**AVIS RELATIF À LA PROTECTION
CONTRE LES EVENTUELS EFFETS NOCIFS ET NUISANCES
PROVOQUÉS PAR LES RAYONNEMENTS NON IONISANTS
GÉNÉRÉS PAR DES ANTENNES ÉMETTRICES STATIONNAIRES**

Commune : LIEGE - Exploitant : PROXIMUS

Référence exploitant : 41PRF_01

Rapport n° 539 / 2024

Figure 1 : Vue en plan des lieux de séjour et des points de contrôle

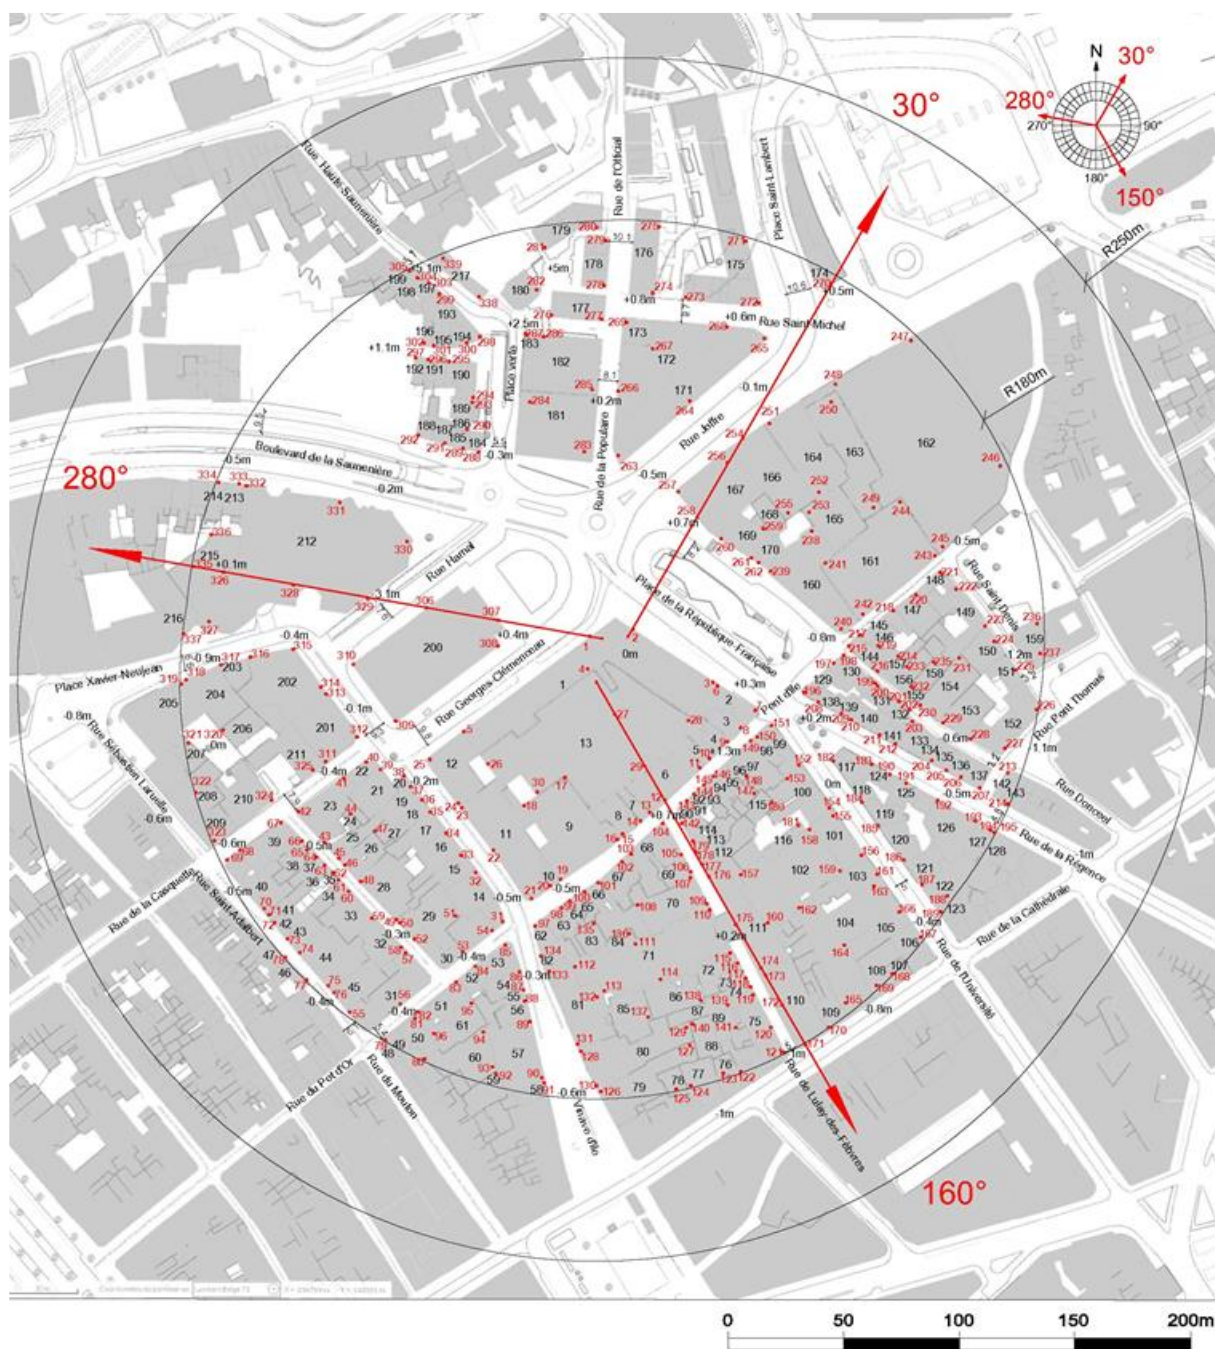
Les fréquences d'émission, la puissance rayonnée par chacune des antennes et leur gain permettent de déterminer le rayon de la zone à analyser. Tout dépassement de la limite par installation est exclu en dehors de cette zone. Le tableau 2 reprend les 35 LS² pour lesquels l'indice d'exposition est le plus élevé. Les différentes colonnes indiquent :

- le numéro du point de contrôle repris sur un des plans de la figure 1;
- le numéro du LS dans lequel se trouve le point de contrôle de la 1^{ère} colonne ;
- l'atténuation d'obstacle prise en compte pour le calcul de l'indice d'exposition dans le LS ;
- le résultat du calcul de l'indice d'exposition.

En ce qui concerne les antennes de l'installation mentionnées dans le tableau 1, la distance maximale à laquelle la limite pourrait être atteinte, à l'extérieur, est égale à 91,6 m. S'il n'y a pas de LS à une distance inférieure, les antennes respectent forcément la limite d'immission.

Dans le cas des LS situés à l'intérieur des bâtiments, une atténuation d'obstacle est prise en compte et il en résulte que la distance maximale à laquelle la limite pourrait être atteinte se réduit à 64,8 m.

Les résultats de l'évaluation décrite au paragraphe 4 indiquent que les antennes émettrices stationnaires de l'installation faisant l'objet du présent avis ne produisent pas, dans un lieu de séjour, un rayonnement électromagnétique maximum supérieur aux limites fixées à l'article 4 du décret.

Figure 2 : Vue en plan des installations d'antennes dans un rayon de 300 mètres autour de l'installation faisant l'objet de la demande d'avis

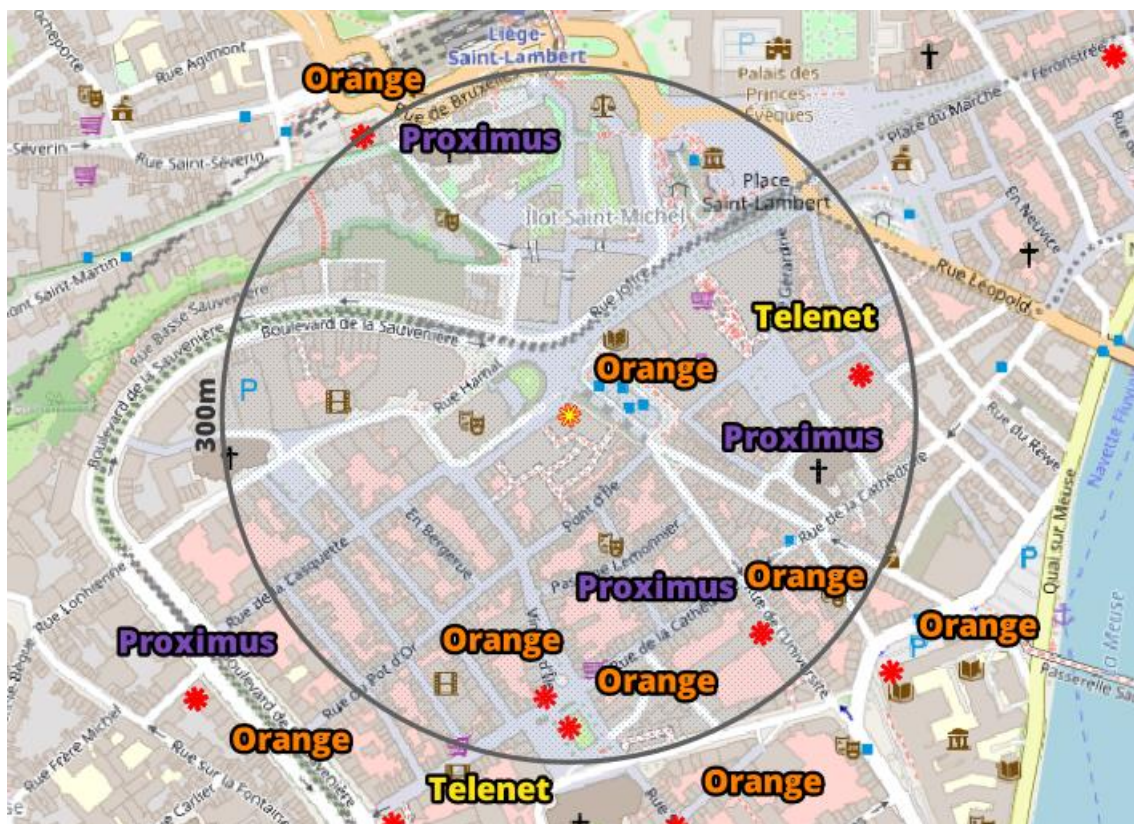
Le plan en projection verticale de la figure 2 indique la localisation des installations d'antennes émettrices stationnaires visées par le décret et situées dans un rayon de 300 mètres autour de l'installation référencée dans le paragraphe 2 et localisée au centre du cercle. Les données de localisation de ces antennes et les avis correspondant sont accessibles via le cadastre en ligne des antennes émettrices stationnaires⁶. Les installations prises en compte dans l'évaluation du respect de la limite cumulative sont les installations d'antennes émettrices déclarées en service par l'exploitant à la date du présent avis, à l'exception de l'installation référencée dans le paragraphe 2 et éventuellement d'autres installations ayant fait l'objet d'une demande d'avis à la même date et qui sont situées à l'intérieur de la zone de 300 mètres de rayon.

- il y a au plus 4 installations d'antennes émettrices stationnaires présentes dans la zone d'évaluation de 300 mètres de rayon représentée dans la figure 2, y inclus l'installation référencée dans le paragraphe 2 : la limite cumulative définie à l'article 4, §2 du décret est nécessairement respectée dans les lieux de séjour à l'intérieur de la zone d'évaluation de 300 mètres de rayon ;
- il y a exactement 5 installations d'antennes émettrices stationnaires présentes dans la zone d'évaluation de 300 mètres de rayon représentée dans la figure 2, y inclus l'installation référencée dans le paragraphe 2 et il existe, pour 3 ou 4 de ces installations, un avis attestant le respect de la limite abrogée de 3 V/m : la limite cumulative définie à l'article 4, §2 du décret est nécessairement respectée dans les lieux de séjour à l'intérieur de la zone d'évaluation de 300 mètres de rayon ;

- c) dans tous les autres cas, il a été vérifié que la limite cumulative définie à l'article 4, §2 du décret n'est pas dépassée dans les lieux de séjour sur base du nombre d'installations localisées dans la zone d'évaluation de 300 mètres de rayon représentée dans la figure 2, de leur localisation ainsi que des données inscrites dans la figure 1 et au paragraphe 4 du présent avis et dans les avis attestant le respect de la limite par installation ou de la limite abrogée de 3 V/m relatifs aux autres installations reprises dans la figure 2.

Compte tenu des considérations ci-dessus, il apparaît que l'intensité du rayonnement électromagnétique généré, dans les lieux de séjour situés dans un rayon de 300 mètres autour de l'installation référencée dans le paragraphe 2, par l'ensemble des antennes émettrices stationnaires de l'ensemble des exploitants du même site d'antennes émettrices stationnaires respecte la limite fixée à l'article 4, § 2 du décret.
